**AVIS RELATIF À LA PROTECTION
CONTRE LES EVENTUELS EFFETS NOCIFS ET NUISANCES
PROVOQUÉS PAR LES RAYONNEMENTS NON IONISANTS
GÉNÉRÉS PAR DES ANTENNES ÉMETTRICES STATIONNAIRES**

Commune : DAVERDISSE - Exploitant : CITYMESH

Référence exploitant : LX06457_A

Rapport n° 3665 / 2024

Figure 1 : Vue en plan des lieux de séjour et des points de contrôle

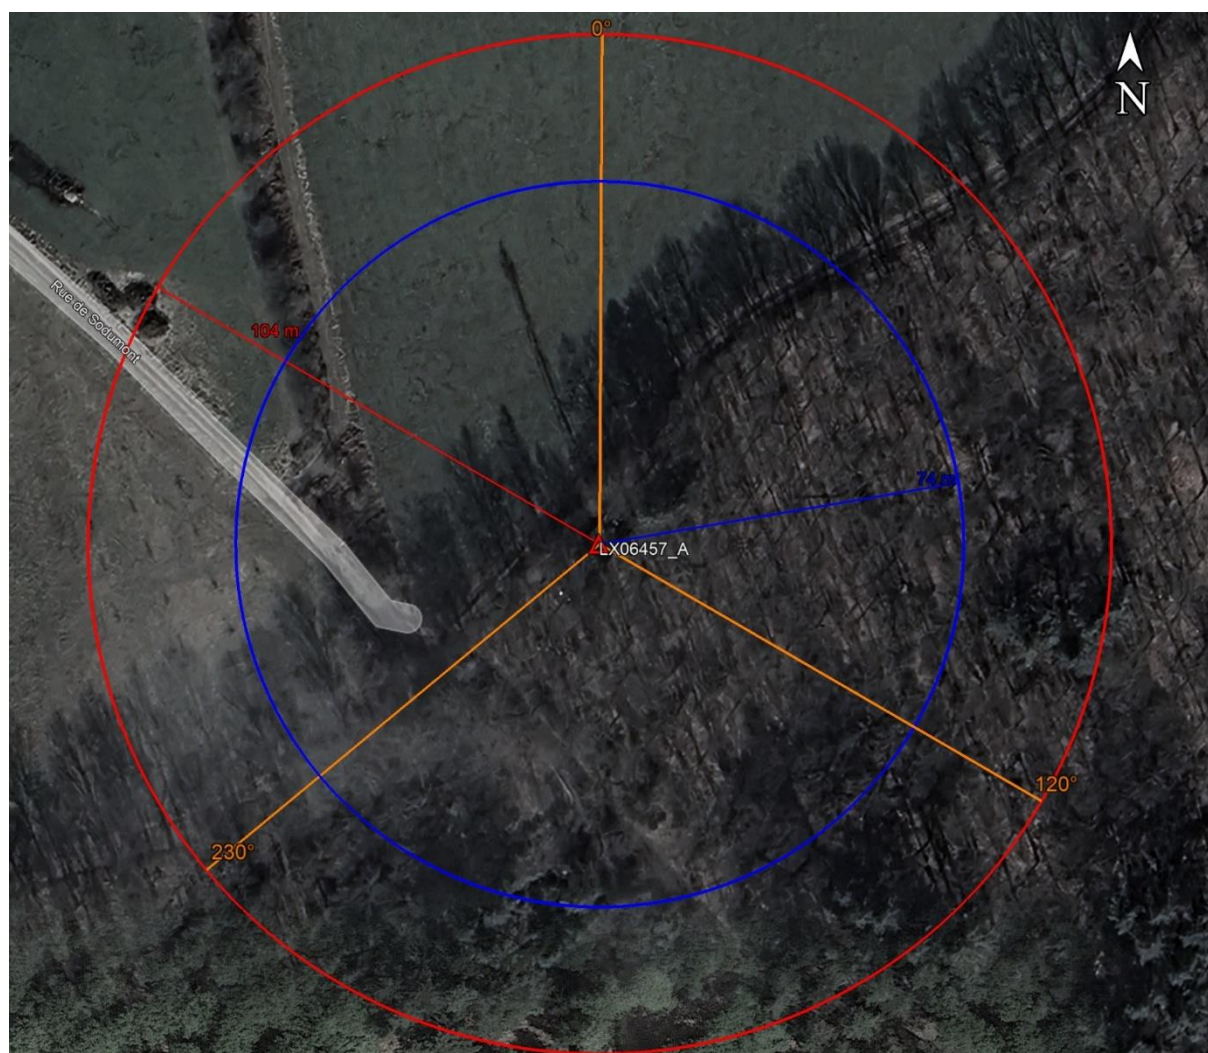
N° point de contrôle	LS	Atténuation (dB)	Indice d'exposition relatif à la limite par installation IE_i
Aucun lieu de séjour ne se trouve dans la zone où la limite d'immission pourrait être atteinte

En ce qui concerne les antennes de l'installation mentionnées dans le tableau 1, la distance maximale à laquelle la limite pourrait être atteinte, à l'extérieur, est égale à 103,0 m. S'il n'y a pas de LS à une distance inférieure, les antennes respectent forcément la limite d'immission.

Dans le cas des LS situés à l'intérieur des bâtiments, une atténuation d'obstacle est prise en compte et il en résulte que la distance maximale à laquelle la limite pourrait être atteinte se réduit à 72,9 m.

Figure 2 : Vue en plan des installations d'antennes dans un rayon de 300 mètres autour de l'installation faisant l'objet de la demande d'avis

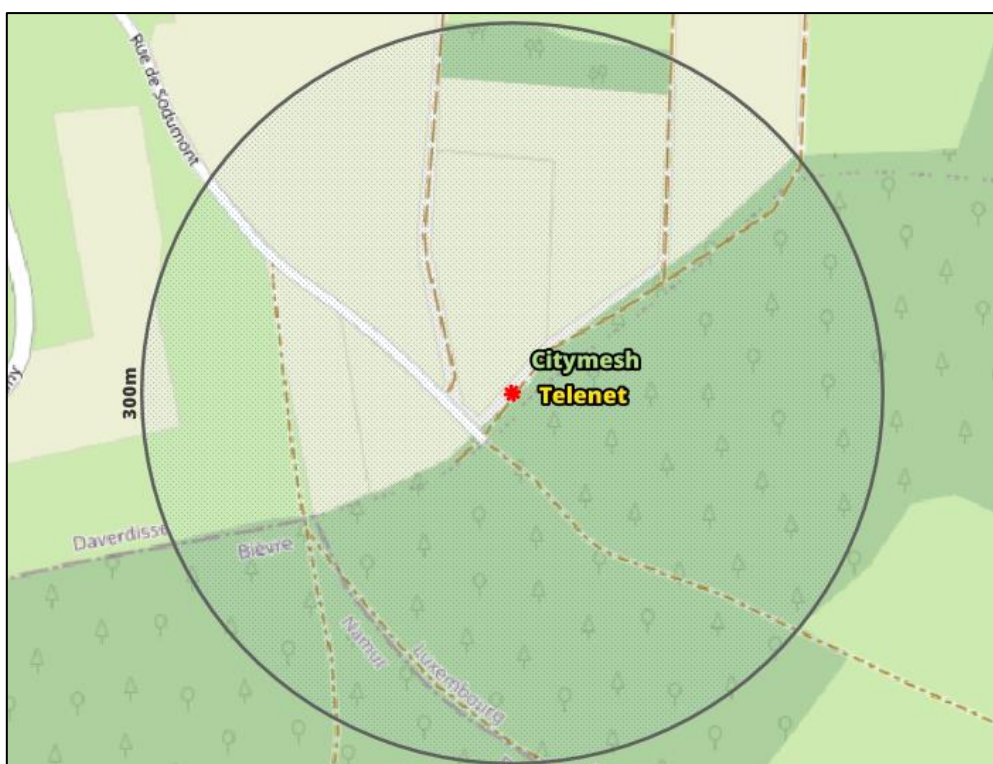
- a) il y a au plus 4 installations d'antennes émettrices stationnaires présentes dans la zone d'évaluation de 300 mètres de rayon représentée dans la figure 2, y inclus l'installation référencée dans le paragraphe 2 : la limite cumulative définie à l'article 4, §2 du décret est nécessairement respectée dans les lieux de séjour à l'intérieur de la zone d'évaluation de 300 mètres de rayon ;

- b) il y a exactement 5 installations d'antennes émettrices stationnaires présentes dans la zone d'évaluation de 300 mètres de rayon représentée dans la figure 2, y inclus l'installation référencée dans le paragraphe 2 et il existe, pour 3 ou 4 de ces installations, un avis attestant le respect de la limite abrogée de 3 V/m : la limite cumulative définie à l'article 4, §2 du décret est nécessairement respectée dans les lieux de séjour à l'intérieur de la zone d'évaluation de 300 mètres de rayon ;

- c) dans tous les autres cas, il a été vérifié que la limite cumulative définie à l'article 4, §2 du décret n'est pas dépassée dans les lieux de séjour sur base du nombre d'installations localisées dans la zone d'évaluation de 300 mètres de rayon représentée dans la figure 2, de leur localisation ainsi que des données inscrites dans la figure 1 et au paragraphe 4 du présent avis et dans les avis attestant le respect de la limite par installation ou de la limite abrogée de 3 V/m relatifs aux autres installations reprises dans la figure 2.

Compte tenu des considérations ci-dessus, il apparaît que l'intensité du rayonnement électromagnétique généré, dans les lieux de séjour situés dans un rayon de 300 mètres autour de l'installation référencée dans le paragraphe 2, par l'ensemble des antennes émettrices stationnaires de l'ensemble des exploitants du même site d'antennes émettrices stationnaires respecte la limite fixée à l'article 4, § 2 du décret.
